Les boulevards de la Rive Droite sont en travaux, pour un projet "Demi-Posture" de transport en commun. La ligne T4, projet-phare de la Métropole Rouen Normandie qui, en 2014, visait au partage de l'espace public et au réaménagement urbain de ces césures routières, montre des ambitions à la baisse.

Sommaire

3.A.3.a] En bas du boulevard des Belges

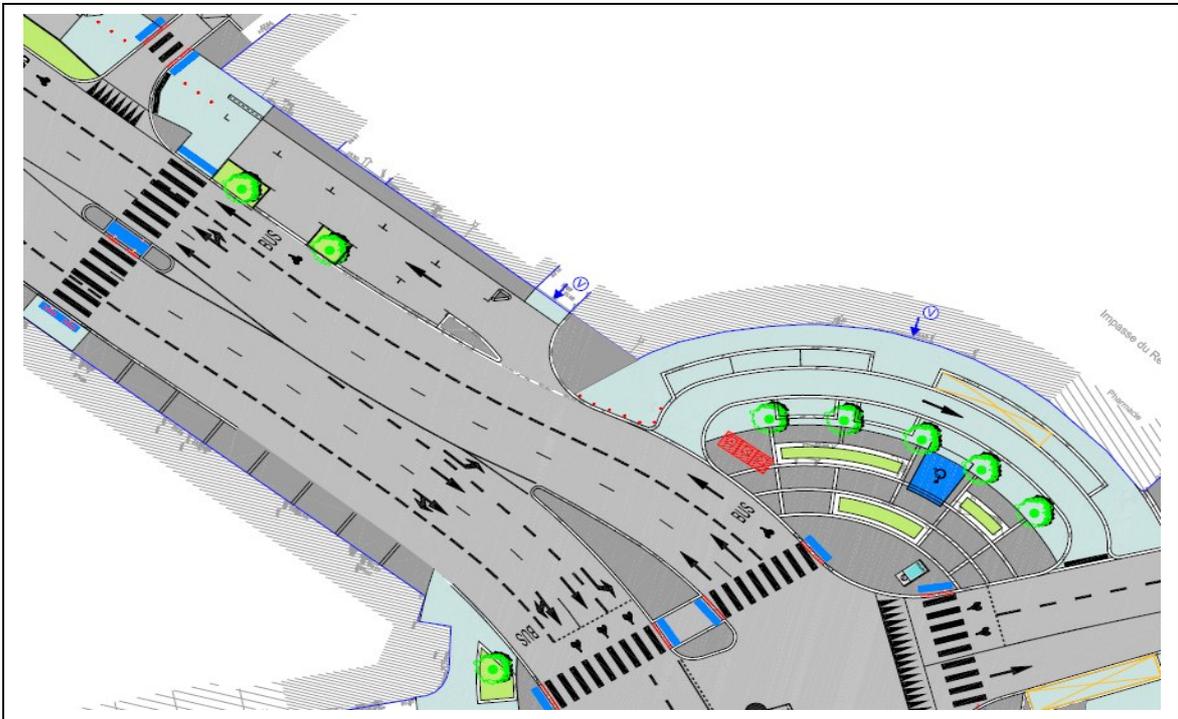
Dans la partie basse du boulevard des Belges au niveau de la limite de maîtrise d'œuvre à la hauteur de la rue Duguay Trouin réouverte à la circulation, un nouveau carrefour sera créé. Nous considérons que cet endroit est porteur de nombreux risques pour les cyclistes notamment dans le sens Nord Sud lorsque le mouvement est rectiligne pour gagner par exemple le petit morceau de piste cyclable qui traverse.

Nous demandons à la Métropole d'effectuer un marquage au sol complet pour les cyclistes afin d'éviter, notamment, que les automobilistes tournant à droite oublient la présence de cyclistes ce qui, dans une portion aux allures très routières, aggrave le risque.

3.A.3.c] Les carrefours et autres intersections semblent négligés..

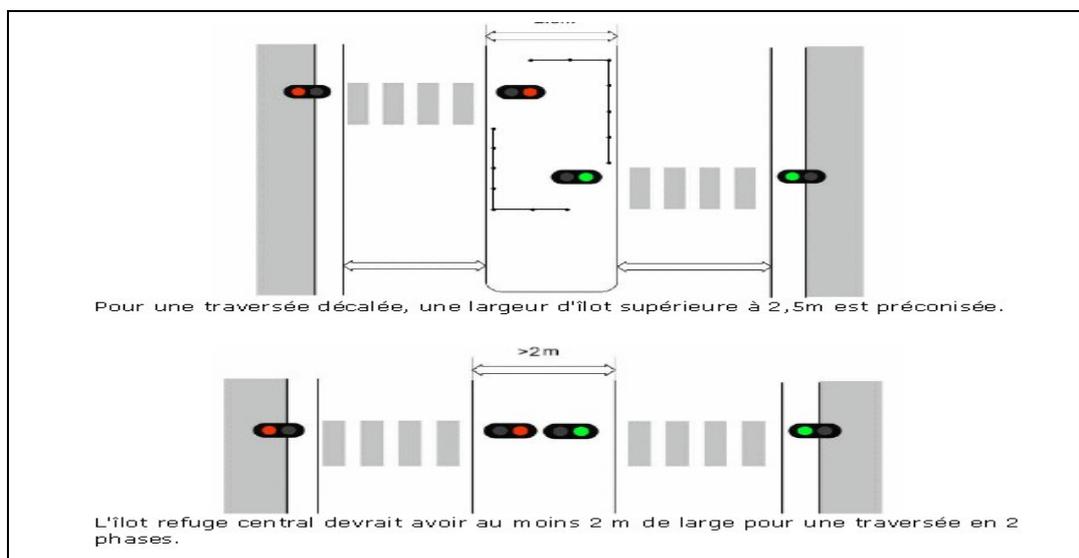
Nous prendrons là aussi des exemples autour de la place Cauchoise où sur les plans qui nous ont été fournis la bande cyclable de la rue Jean Lecanuet a disparu... De même nous demandons le rétablissement du plateau surélevé au nord de la place Cauchoise rue Saint Gervais - rue du Renard comme dans la première version du projet. Il nous semble nécessaire de mettre en place une concertation sur le sujet des intersections, car c'est sur ces secteurs que l'accidentologie est la plus importante et que les plans que nous avons pu visionner nous semblent porteurs d'interrogations en matière de sécurité.

Sur le secteur de la rue de Crosne

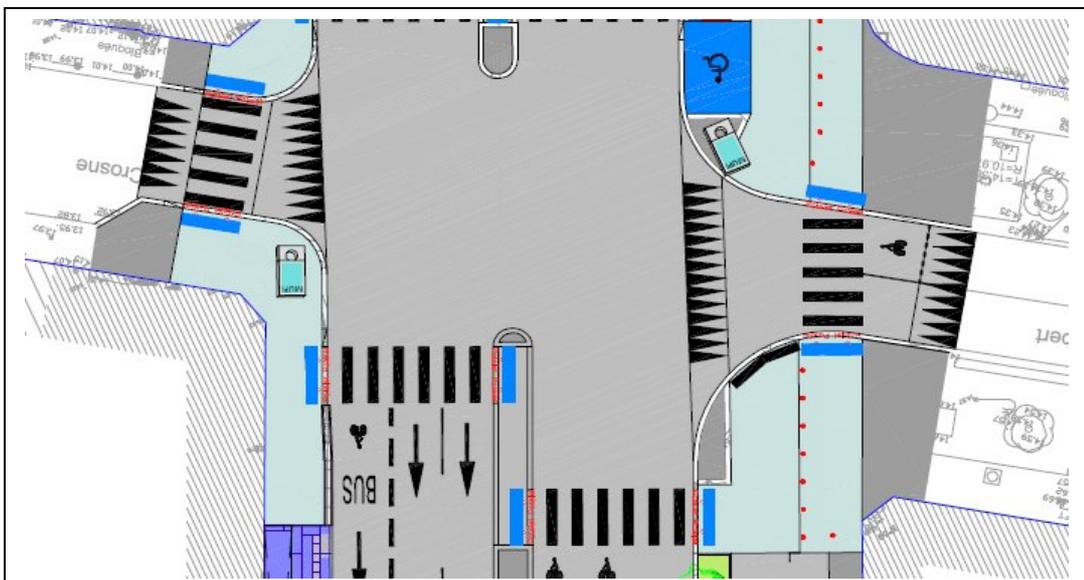
On voit très nettement sur cette vue que la partie vers la Place Cauchoise pose problème puisque le passage piéton n'est pas rectiligne et le décroché va atteindre 5 mètres ! De plus, la largeur de l'îlot avoisine le mètre ce qui est insuffisant.

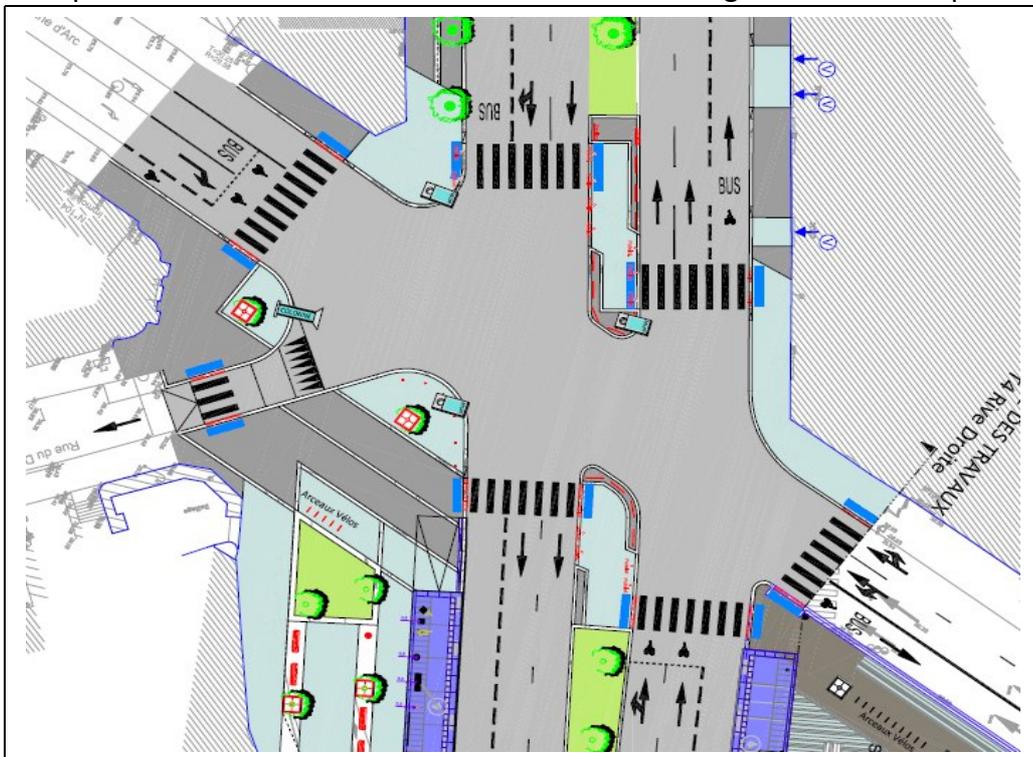
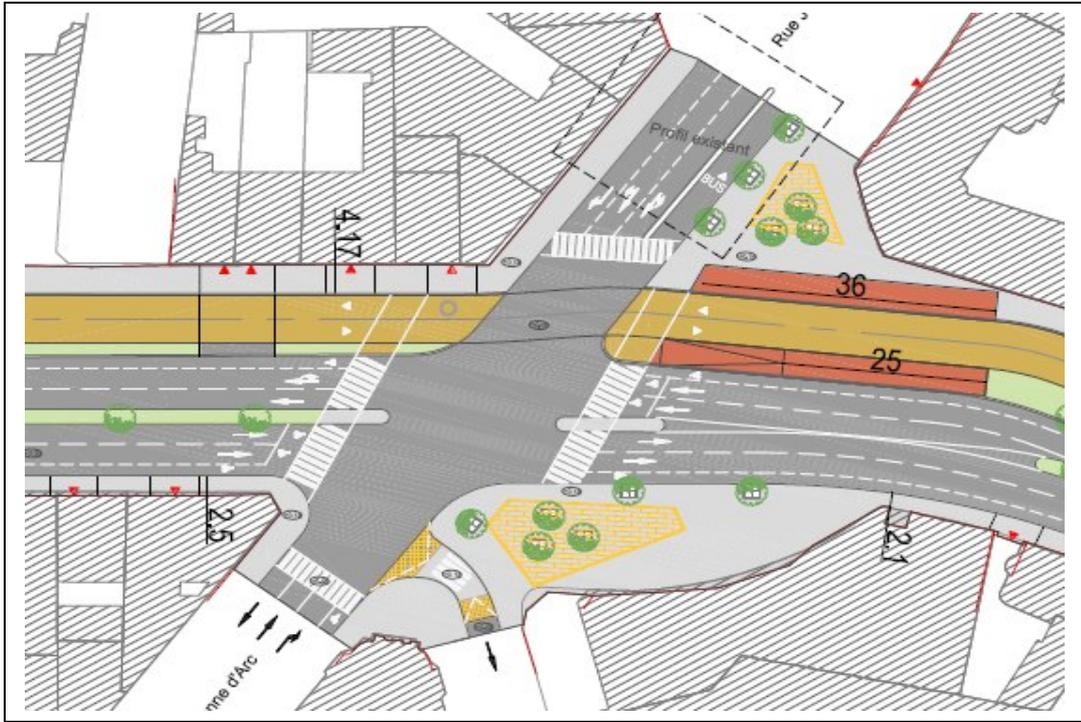
Sur le secteur des abords de la gare, c'est effectivement très parlant : le piéton est dépriorisé et aura un déplacement « en espalier », ce qui est contre nature pour ce type de déplacements doux. Une des solutions aurait été d'agrandir les zones piétonnes.

Cela avait été envisagé comme le montre cette partie du plan qui concerne la gare où les espaces piétonniers sont plus cohérents et continus, et où les passages piétons sont rectilignes.

Secteur Beauvoisine :

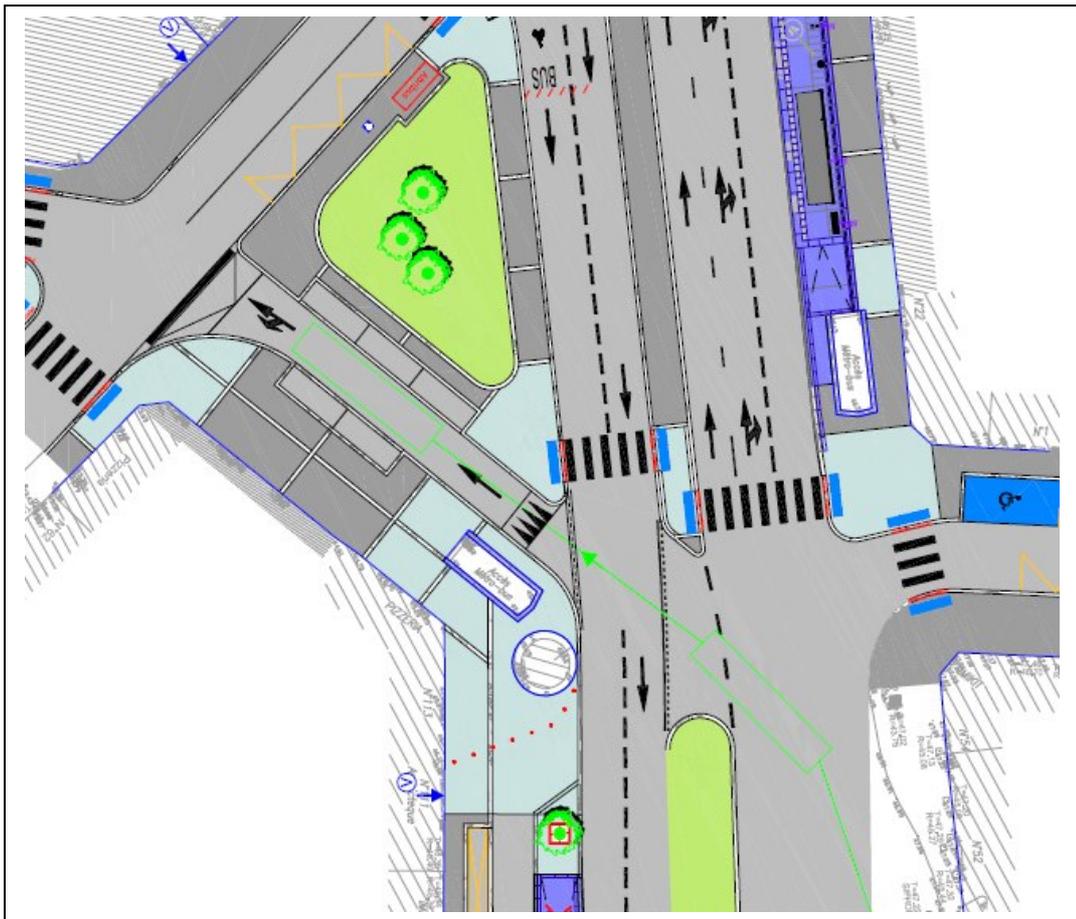
Sur l'Est de Beauvoisine, le passage à l'est de la rotonde a été complètement supprimé : ceci obligera le piéton à un grand détour puis à une traversée non rectiligne. Et pourtant il existe des flux importants qui sortent des transports en commun, en particulier du

méto, et qui regagnent les quartiers extérieurs aux boulevards à pieds. Nous réclamons son rétablissement.

Plan soumis à enquête d'utilité publique en 2015

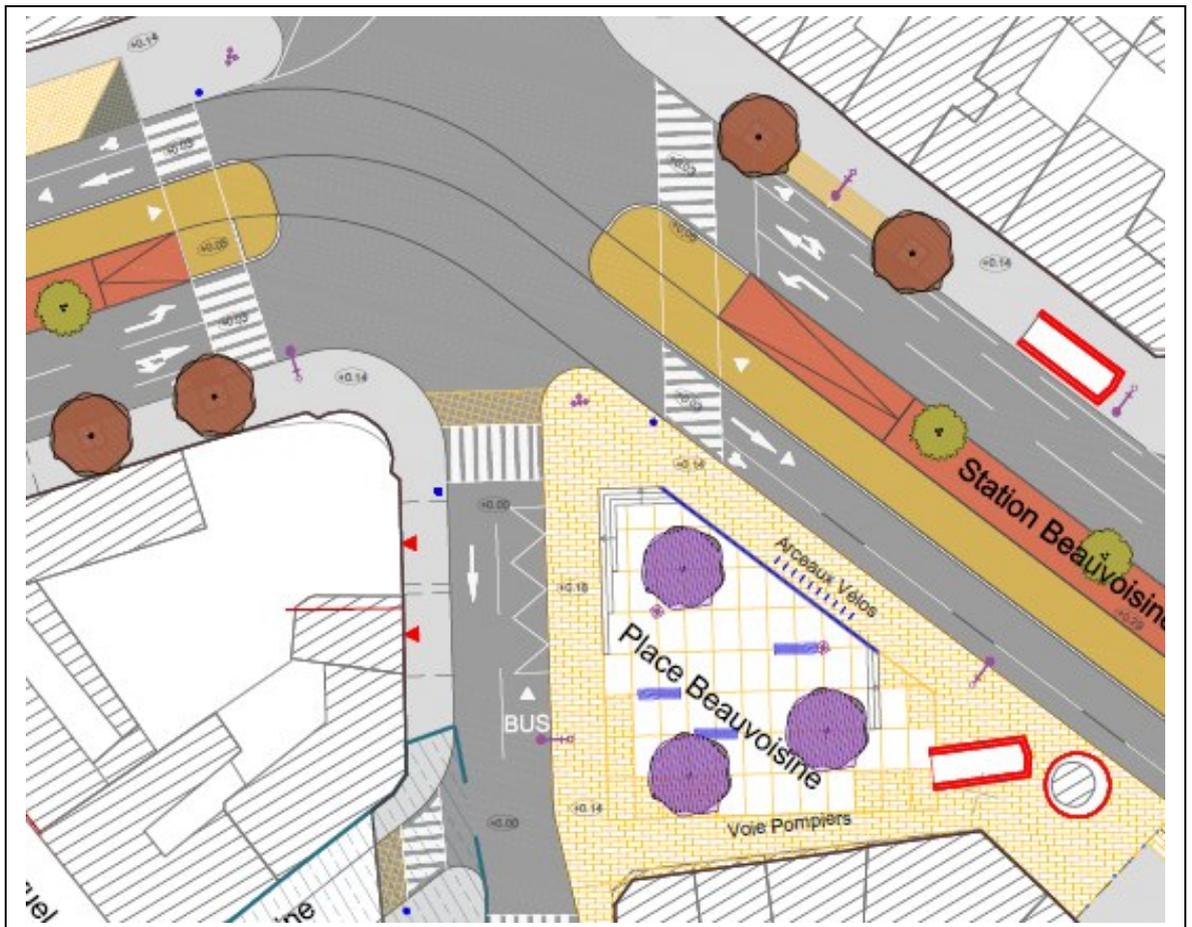
Sur le secteur de la place Cauchoise dans la version présentée à l'enquête d'utilité publique, les espaces piétonniers étaient plus vastes et plus continus. Ils ont été réduits au profit des automobilistes.

Mais le cas le plus flagrant est celui de la place Beauvoisine où c'est une voie voiture qui a retrouvé une place au lieu d'une place piétonne !
